REGIONE LIGURIA

ID 8086 - Procedura Valutazione di Impatto Ambientale ai sensi dell'art. 23 del D.Lgs 152/2006 relativa al progetto di un impianto eolico denominato "Cravarezza", costituito da 7 aerogeneratori per una potenza totale di 30,1MW, da realizzarsi in provincia di Savona, comuni di Calice Ligure (SV), Mallare(SV), Orco feglino ed Altare (SV).

Proponente: Repower Renewable SpA

Trasmissione osservazioni Regione Liguria

Figura A: localizzazione area installazione aerogeneratori rispetto ai corpi idrici significativi tipizzati in base al PTA e con evidenza delle concessioni di derivazione come da DB regionale alla data del 24/10/2022

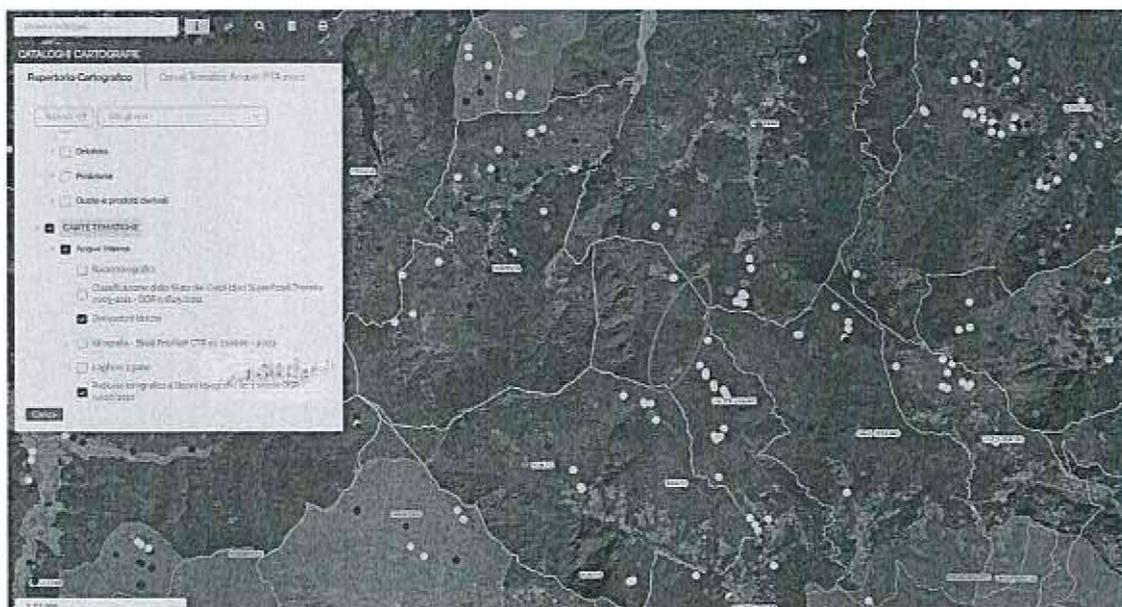
Di seguito è rappresentata la localizzazione dell'intera area di intervento (in particolare dell'area in cui saranno installati i 7 aerogeneratori) rispetto ai corpi idrici superficiali e sotterranei significativi individuati dal vigente Piano regionale di Tutela delle Acque (PTA) attualmente vigente (aggiornamento DCR n.11/2016); da tale rappresentazione si evince che l'intervento non interessa direttamente alcuno di tali corpi idrici. Nella stessa Figura A sono evidenziate anche le concessioni di derivazione in essere alla data del 24/10/2022, come risultano in base alla banca dati regionale (fruibile on line dal geoportale regionale).

Premesso che non essendo disponibile, nella documentazione visionata, un livello informatico georiferito relativo all'area di intervento, la rappresentazione cartografica delle Figure A e B sottostanti è stata fatta in maniera "speditiva"; tuttavia in base a tale rappresentazione risulta che nell'area del territorio di Altare potenzialmente interessata da lavori relativi alle opere infrastrutturali connesse all'impianto, siano presenti alcune sorgenti concessionate, anche ad uso potabile.

A tale riguardo, si chiede che venga verificata l'eventuale interferenza con tali o altre captazioni potenzialmente interessate.

Conclusioni: Alla luce di quanto sopra rappresentato si chiede che la documentazione venga integrata con una valutazione circa le eventuali interferenze con le opere di derivazione di acqua presenti nella zona dell'intervento, comprendendo, nella "zona di intervento" non soltanto le aree di installazione degli aerogeneratori, ma anche le opere infrastrutturali (cavidotto e stazioni) connesse all'opera, nonché la viabilità d'accesso. La verifica deve essere effettuata raffrontando il progetto georiferito con il livello GIS della Regione Liguria relativo alle derivazioni fruibile e scaricabile gratuitamente attraverso il portale ambientale regionale <https://geoportal.regione.liguria.it/>

Figura B: localizzazione opere e infrastrutture connesse agli aerogeneratori rispetto ai corpi idrici significativi tipizzati in base al PTA e con evidenza delle concessioni di derivazione come da DB regionale alla data del 24/10/2022

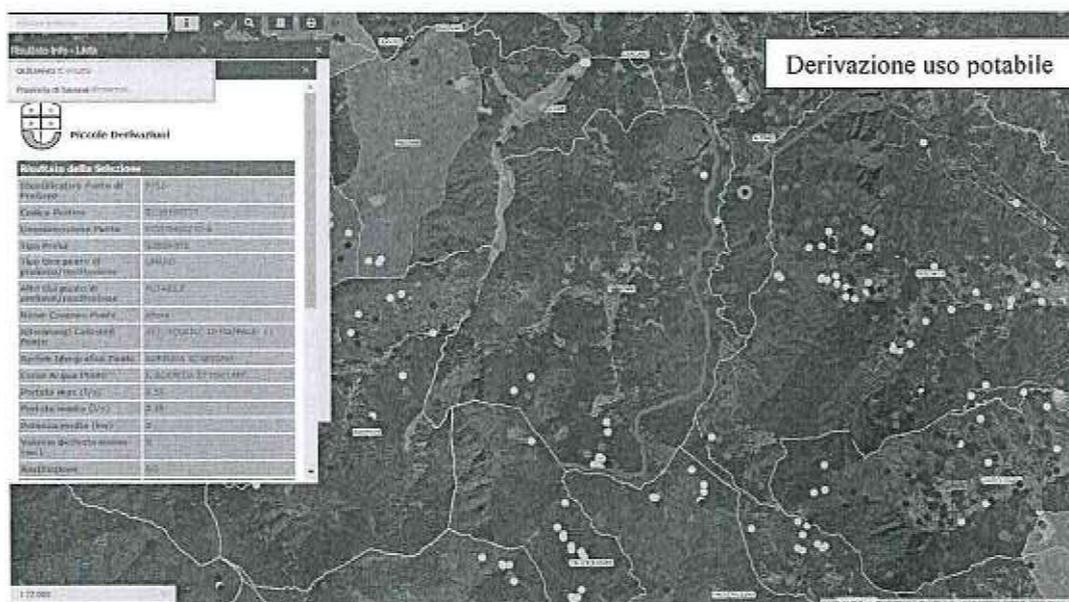
Analogamente nella Figura B è riportata la localizzazione, sempre rispetto ai corpi idrici superficiali e sotterranei significativi individuati dal vigente PTA e alle concessioni di derivazione, del "percorso" relativo alle infrastrutture e opere connesse agli aerogeneratori.
